ご意見の内容及びご意見に対するご回答

意見提出元：株式会社 東芝、Landis+Gyr 社

図1 スマートメーターシステムの全体像(関連システム含む)

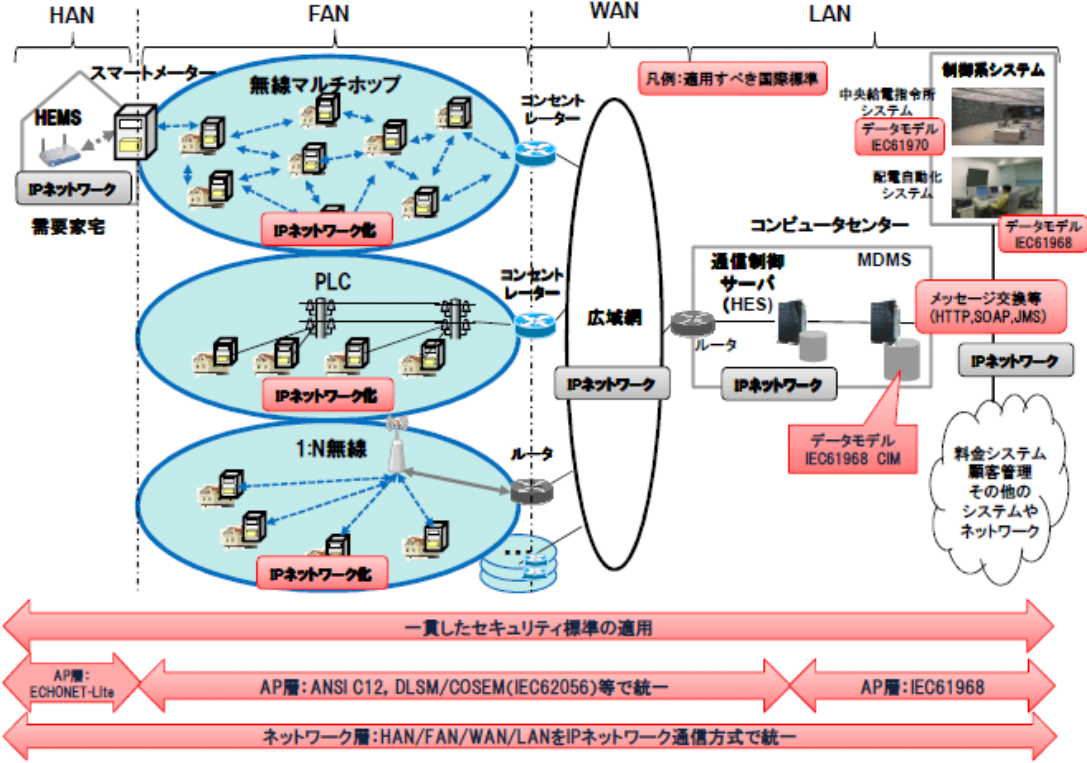
No	該当箇所	ご意見の内容	ご回答
1	P.1 内のメータリングシステム全体の考え方	<p><意見内容> システム全体の最適化を図るためには、スマートメーターシステムの FAN、WAN、LAN などの通信ネットワークや通信制御サーバ(HES)およびメータデータ管理システム(MDMS)も含めたメータリングシステム全体での仕様定義を行い、その仕様は国際標準に準拠すべきであると考えます。図1にメータリングシステム全体の考え方と準拠する国際標準の例について示します。</p>  <p>The diagram illustrates the architecture of a smart metering system across four layers: HAN (Home Area Network), FAN (Feeder Area Network), WAN (Wide Area Network), and LAN (Local Area Network). - HAN: Includes smart meters, HEMS (Home Energy Management System), and IP networks for smart homes (需要家宅). - FAN: Features wireless multi-hop networks, PLC (Power Line Communication), and 1:N wireless networks, all IP network enabled (IPネットワーク化). - WAN: Utilizes a wide area network (広域網) with IP networks, connecting various components. - LAN: Connects to a control system (制御系システム) including a central power command system (中央給電指令所システム), computer center (コンピュータセンター), and MDMS (Meter Data Management System). It also includes a communication control server (通信制御サーバ (HES)) and routers. - Standards: A note indicates 'All examples: apply applicable international standards' (凡例:適用すべき国際標準). - Bottom Arrows: Indicate security standards and protocol unification: - A red arrow: 'Unified application of security standards' (一貫したセキュリティ標準の適用). - A red arrow: 'AP layer: unified by ANSI C12, DLDM/COSEM (IEC62056) etc.' (AP層: ANSI C12, DLDM/COSEM (IEC62056)等で統一). - A red arrow: 'AP layer: IEC61968' (AP層: IEC61968). - A red arrow: 'Network layer: unified by IP network communication method for HAN/FAN/WAN/LAN' (ネットワーク層: HAN/FAN/WAN/LANをIPネットワーク通信方式で統一).</p>	<p>メーターデータを集約する MDMS と第三者が設置する外部システムとの連携部分は、相互接続性の確保、システム連携に要する開発期間の短縮化およびコスト抑制の観点から、オープンで標準化されたインターフェース規格に準拠することを基本とします。</p>

図1では、ネットワーク層についてはメータリングシステム全体で IP に準拠、アプリケーション層のインターフェースも国際標準に準拠、そしてセキュリティに関してはメータリングシステム全体で一貫したセキュリティ標準方式の採用を示しています。

<p><理由></p> <p>国際標準を積極的に採用することにより、システム全体の相互接続性の確保、システムのフレキシビリティ、新技術への追従性などが得られるとともに、将来のハードウェアの拡張時の互換性、故障時の代替品や老朽化時の交換品の互換性などのメリットが得られるとともに、ライフサイクルコスト全体の最適化が行えると考えられます。</p> <p>また、これらの国際標準を用いることにより、海外市場への適合製品を実現するとともに、日本企業の国際競争力の向上を図っていくことが重要と考えます。国際標準を採用しない場合のリスクとして以下が考えられます。</p> <p>《国際標準を採用しない場合のリスク》</p> <p>現代社会において、独自技術を利用してシステム構築した場合でも、国際標準を利用したシステムとの接続は避けられない状況にあります。このため独自技術を利用したシステムは、国際標準システムと接続するために新たな投資を強いられるなどコスト高の要因になります。</p> <p>特に通信分野においては、今後の欧米を中心とした各国のシステム構築、及び国際標準化は IP をベースとして進むと考えられます。また、個々の伝送メディアについての動きを見ても、次世代の仕様を IP ベースにて作成しており、IP 化が世界的な潮流となっています(例: ZigBee IP や G3/PRIME の IP 化等)</p> <p>日本の独自規格は「ガラパゴス規格」となりかねず、国際競争力や、コスト競争力を著しく減少させてしまう可能性があります。</p> <p>また、今後サービスが始まると考えられる多くのアプリケーション(デマンドレスポンスや、次世代エネルギーサービスなど)も、Web サービスや XML 等の IP をベースとした技術を使って構築される可能性が高いことを考えると、いまから IP ベースのシステム構築が望ましいと考えます。</p>	
2	<p>P.18「通信方式適用の考え方」、P.7-10,P.12「スマートメーターが実現す</p>	<p><意見内容></p> <p>RPL を無線マルチホップ通信方式として適用</p> <p>「スマートメーター通信機能基本仕様書」18 ページに示されているように、一般住宅エリアに適用する通信方式としては、費用対効果の面から、無線マルチホップ方式を主な方式の一つとしていくことに賛同します。</p> <p>具体的な無線マルチホップ方式を検討するにあたっては、無線マルチホップ部分だけではなく、スマー</p>	<p>いただいたご意見については今後の通信方式選定時の参考にさせていただきます。通信方式の選定においては、コスト、技術の優位性、今後の普及や長期利用の見込み等の見極めが重要となるため、確立された標準規格</p>

図2 スマートメーターシステムの標準適用例

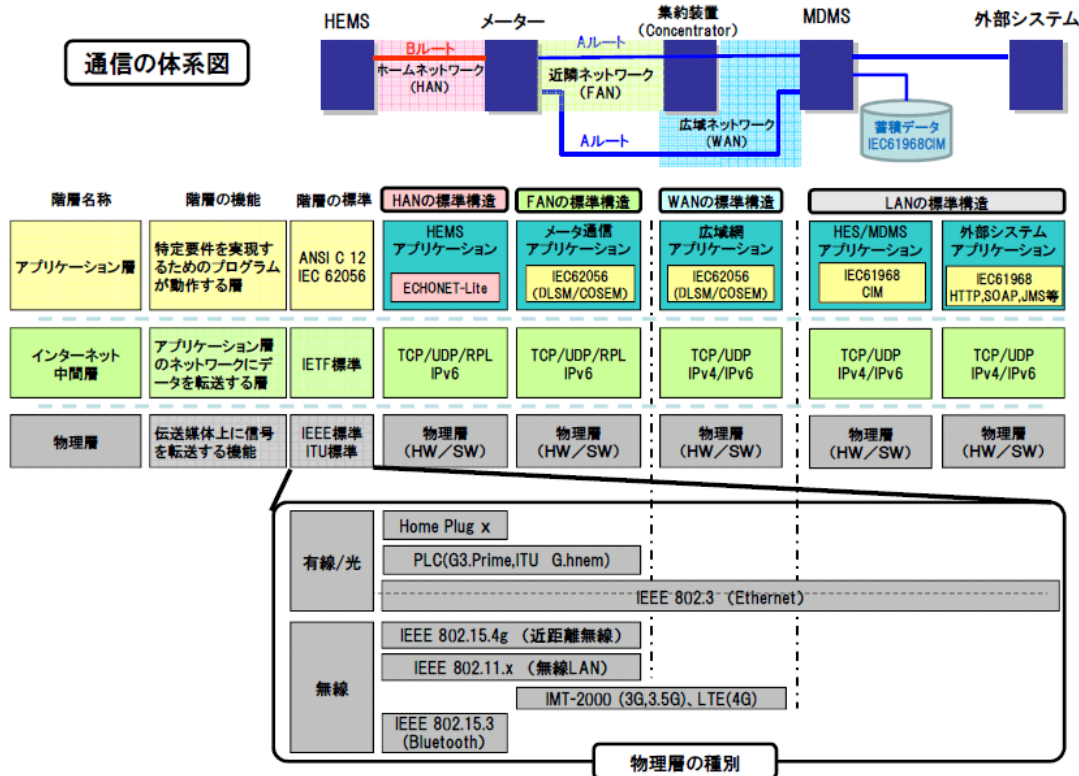
図2は、ネットワークドメイン毎に準拠すべき国際標準の適用例を示しています。MDMS が準拠すべきデータモデルとして IEC61968-9 配電 CIM、そして外部のシステムと接続するための機能であるメッセージ交換機能の方式も HTTP,SOAP,JMS などの国際標準にすべきと考えます。

図 1 スマートメーター無線マルチホップ通信方式の要件

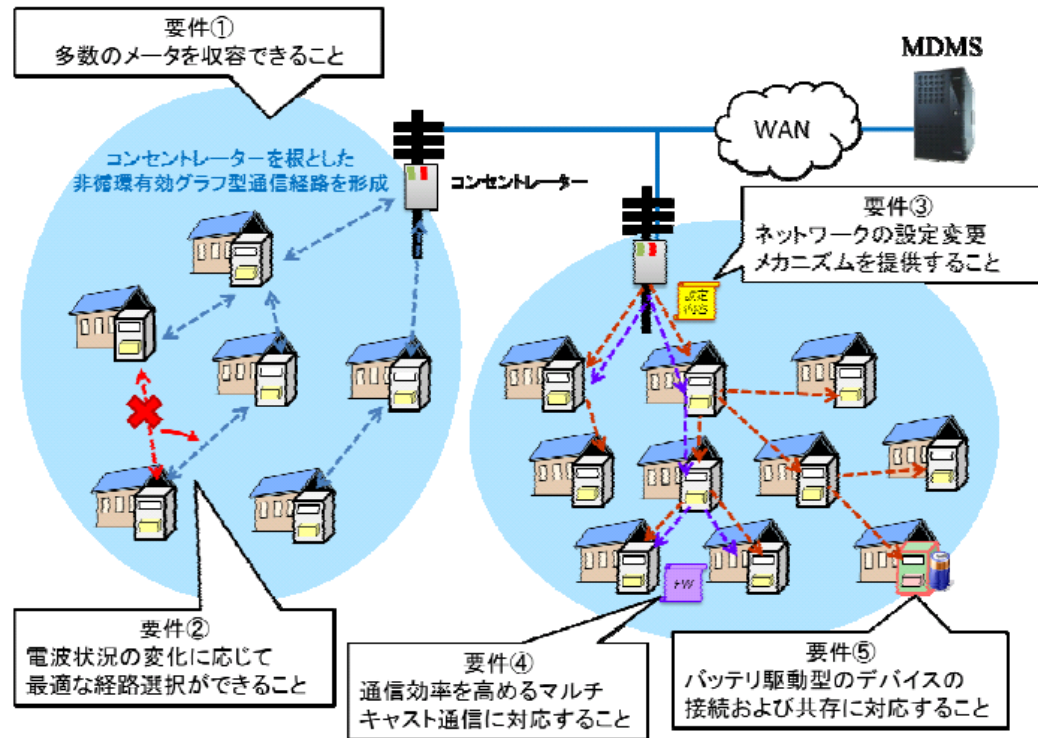
IETF によるスマートメーター通信ネットワークにおける無線マルチホップ通信の適用可能性を論じた文書[4][8]には、次に示す要件が挙げられています(図 1)。

図 1 米国でのアプリケーションデータ形式の XML 化

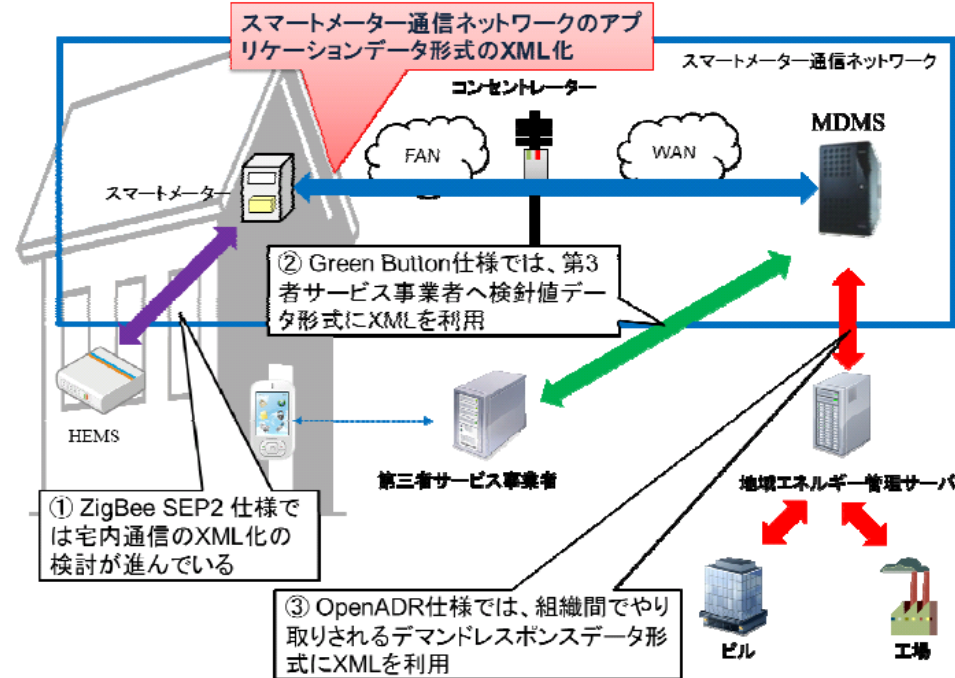
アプリケーションデータ形式の XML 化に関しては、スマートメーターの処理負荷や、データ量の増大等が問題となりますが、これらを解決するため、HTTP 処理の軽量化 (CoAP: Constrained Application Protocol [5]) や、XML 処理の軽量化 (EXI: Efficient XML Interchange [6]) の標準化がすすめられています。これらの標準化は作業中であり、ただちに使用することはできませんが、機能拡張可能な通信ソフトウェア更新機能があれば、将来対応できる可能性があると考えられます。

<p>Energy, Bob Heile, 2009</p> <p>[3]. http://greenbuttondata.org/greendevlop.html GreenButton.org</p> <p>[4]. http://openadr.lbl.gov/pdf/openadr2-briefing-122110.pdf OpenADR 2.0 Briefing: Open Automated Demand Response Communications, Rish Ghatikar 他, 2010</p> <p>[5]. http://tools.ietf.org/html/draft-ietf-core-coap-09 Constrained Application Protocol (CoAP), Z. Shelby 他, 2012</p> <p>[6]. http://www.w3.org/XML/EXI/ W3C Efficient XML Interchange Working Group</p>	
4	P.18「通信方式適用の考え方」	<p><意見内容></p> <p>P.18 に、無線マルチホップ方式、PLC 方式、1:N 無線方式について、通信方式としての特質や、コスト面で特質が記載されています。それら特質に応じてメディアを使い分けることで、サービス提供範囲をカバーすることに賛成します。</p> <p>また実際のフィールド設置に先立って、通信のデザイン及びシミュレーションを行い評価することにより、通信信頼度が適切に確保できると考えます。</p> <p><理由></p> <p>通信の適用の考え方としては、P.18 に示されたように「一般住宅エリア等」、「高層建物密集エリア等」、「山間部などお客様が点在するエリア等」、といった地域で分けることも1つの方法と考えます。</p> <p>また、無線マルチホップ方式および PLC 方式では、コンセントレーターから MDMS への通信回線が必要となりますが、既設の通信回線がない場合には、通信事業者の既存の優先回線網(光回線や ADSL 回線)、あるいは、1:N 無線通信回線を使用する、といった構成も考えられます。</p> <p>以上のように、それぞれの通信方式には運用面やコスト面で一長一短があります。そのため、スマートメーターの通信インフラとして、高いカバー率を実現するためには、初期コスト/ランニングコストも勘案した上で、複数の通信方式の組み合わせを事前に検討することが望ましいと考えます。</p> <p>また、スマートメーターの設置に先立って、事前の通信デザイン及びシミュレーションが重要になります。デザイン及びシミュレーション結果に基づいて設置と検証を行い、その結果を次のデザイン及びシミュレーションに生かし PDCA サイクルによる絶え間ない改善を行うことが、通信の信頼性向上と設置作業コストの低減につながると考えます。</p>	<p>いただいた通信方式の適用に関するご意見については、今後の通信方式選定時の参考にさせていただきます。</p> <p>また、通信ネットワークの構築については、求められる機能・要件を十分に吟味した上で、通信事業者の既存インフラやサービスの利用も含め、極力低コストで実現することを目指します。</p> <p>具体的には、今後、通信事業者に対して具体的な条件を提示した上での RFP を行い、要件を満足する提案を比較検討し、トータルコストが最小となるよう、適材適所で適用する通信方式を選定します。</p>

図1 MDMS と外部サービスエンティティとの連携

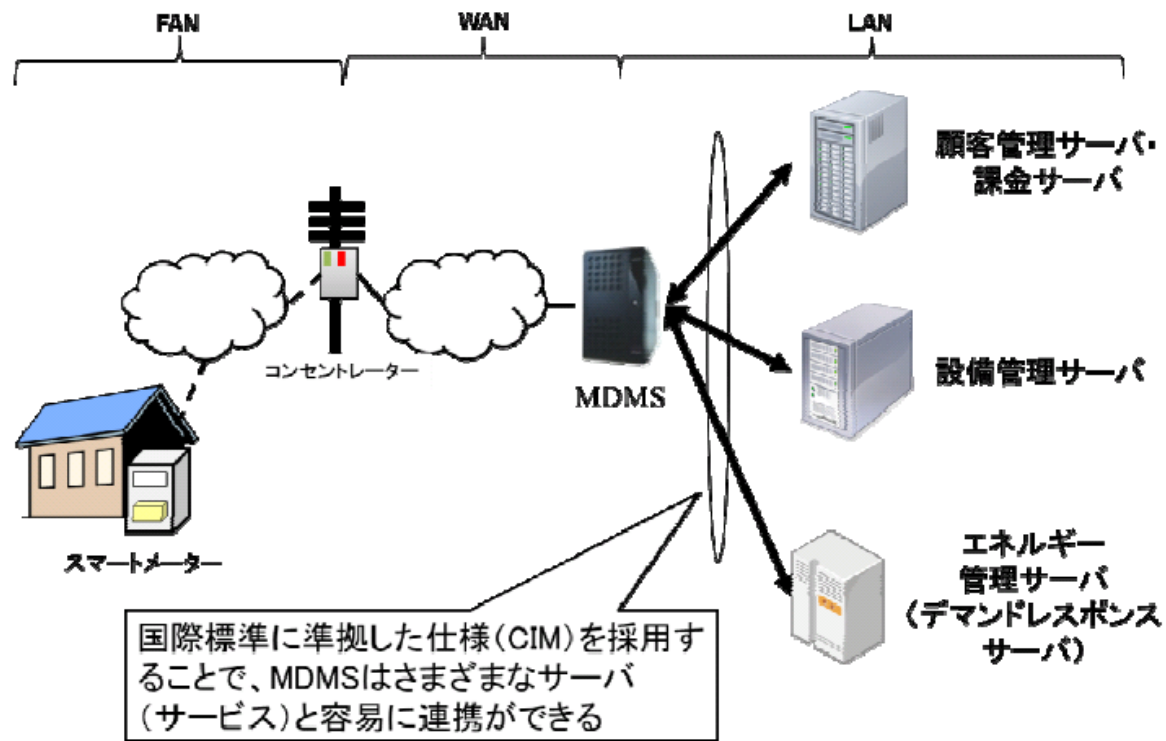
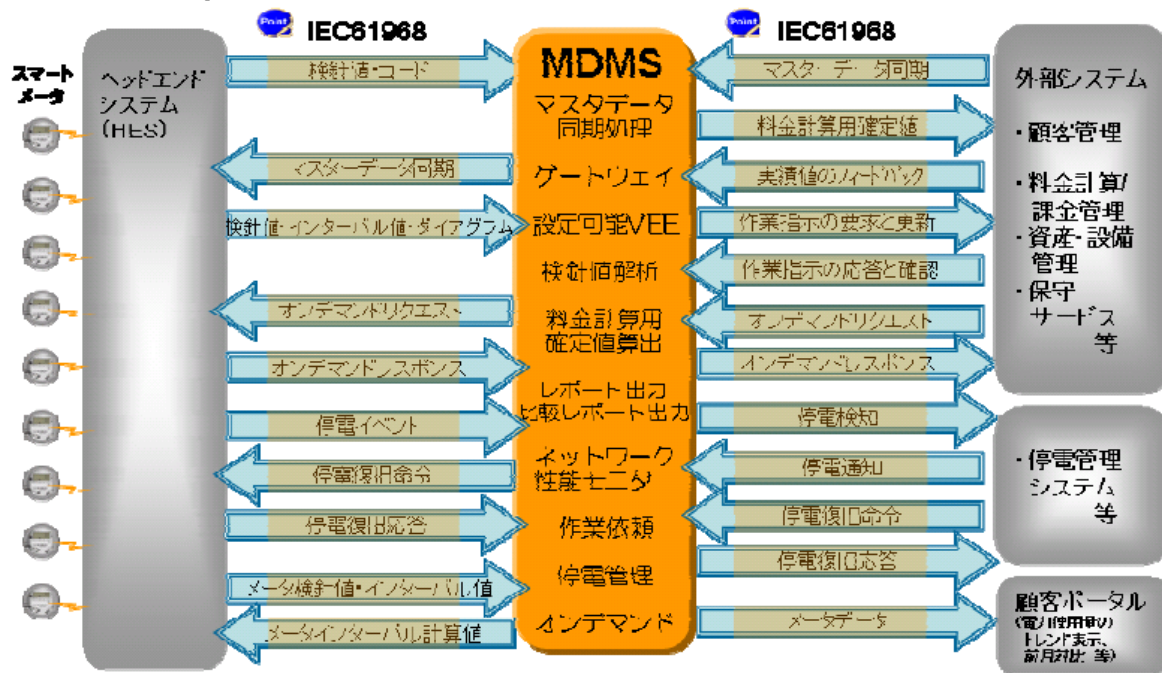
一方、MDMS の外部インターフェース仕様を国際標準規格 (IEC 61968-9 - Interface Standard for Meter Reading & Control) に統一すれば、外部サービスエンティティごとにインターフェースシステムを開発することが不要になります。さらに、連携する外部サービスエンティティが追加された場合でも、MDMS の外部インターフェースの変更は不要であり、容易に対応できます。(図2参照)

図3 MDMS パッケージと国際標準規格適用箇所 (データモデル、インターフェース)

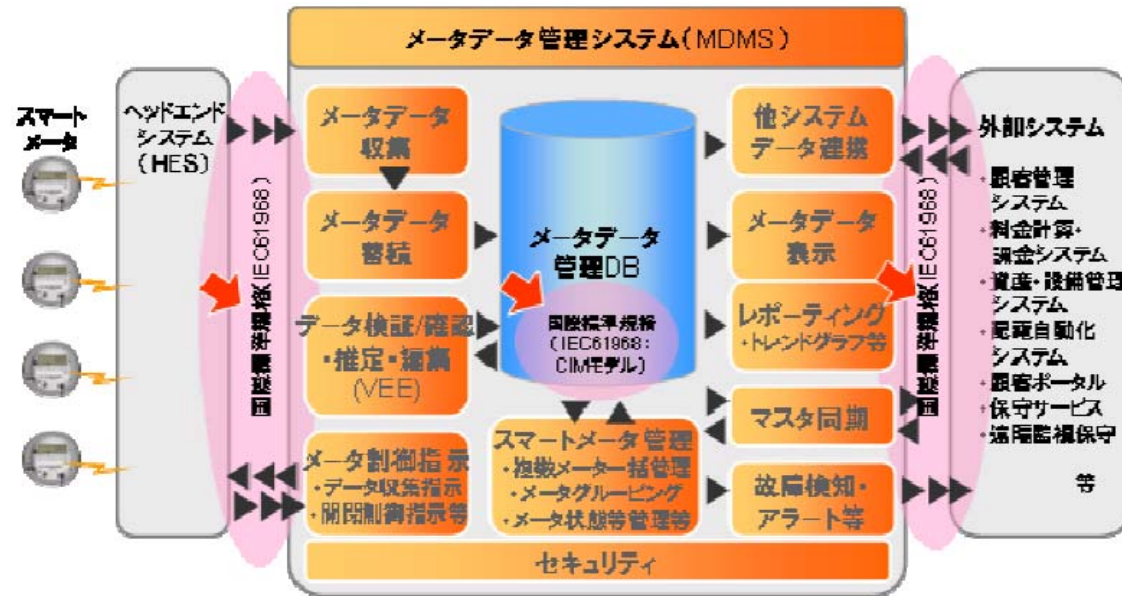
(2)国際標準規格に準拠したデータモデル、インターフェース仕様を持つ MDMS パッケージを採用すべきさまざまなスマートメーターの管理や制御方式の違いを業務運用者に意識させることなく運用するには、スマートメーターの管理・制御をつかさどるMDMS が、統一された仕様で各種スマートメーターの管理・制御を行う必要があります(図3参照)。この統一仕様として国際標準規格(IEC61968)を MDMS のデータモデルおよびシステム間インターフェースに採用することで、スマートメーターの管理・運用を一元的に行うことができ、業務効率化が図れます。
